ふそうスーパーグレートの連結装置（ロックガード）のリコールについて

リコール届出番号	5515	リコール開始日	令和6年7月11日
基準不適合状態にあると認める構造、装置又は性能の状況及びその原因	大型トラクタの連結装置において、誤連結防止部品（ロックガード）の形状が不適切なため、トラクタとトレーラの高さがあっていない状態で連結操作をおこなうと、ロックガードが正しく作動せず誤連結状態であっても多重表示モニターに正常連結状態を示すカプラーロックインジケータ（緑色）が表示されることがある。そのため、走行中にトレーラが分離するおそれがある。		
改善措置の内容	全車両、ロックガードを対策品に交換すると共に、ロックガードの位置を調整する。なお、対策品に交換するまでの間、使用者へ連結操作時にトラクタとトレーラの高さを合わせる事及び完了後に連結状態を目視確認することを周知する。

## 改善箇所説明図

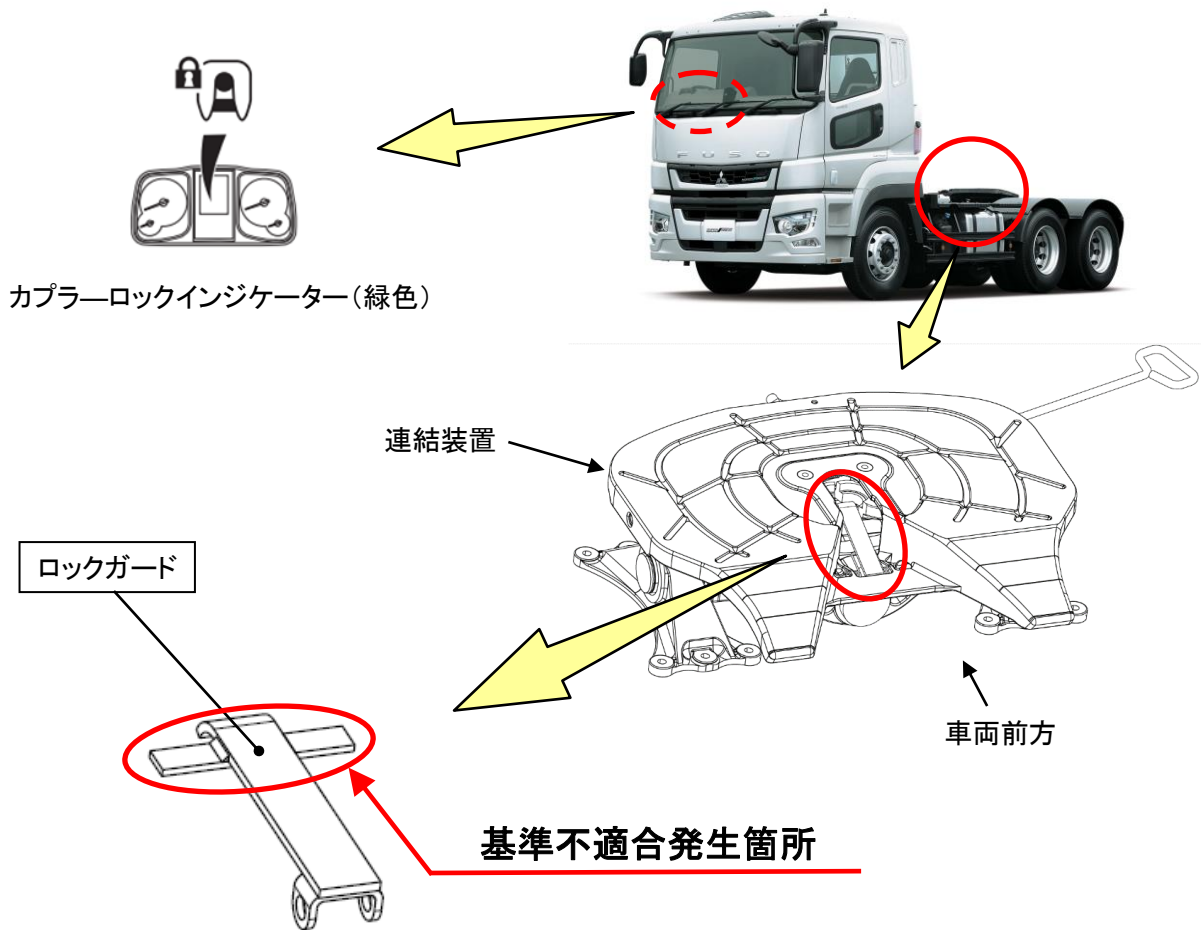
大型トラックの連結装置において、誤連結防止部品（ロックガード）の形状が不適切なため、トラックとトレーラの高さがあっていない状態で連結操作をおこなうと、ロックガードが正しく作動せず誤連結状態であっても多重表示モニターに正常連結状態を示すカプラーロックインジケータ（緑色）が表示されることがある。そのため、走行中にトレーラが分離するおそれがある。

全車両、ロックガードを対策品に交換すると共に、ロックガードの位置を調整する。なお、対策品に交換するまでの間、使用者へ連結操作時にトラックとトレーラの高さを合わせる事及び完了後に連結状態を目視確認することを周知する。

注：  は、交換と位置調整を実施する部品を示す。

識別：作業完了車には、連結装置左後方の銘板に白色ペイントを塗布する。
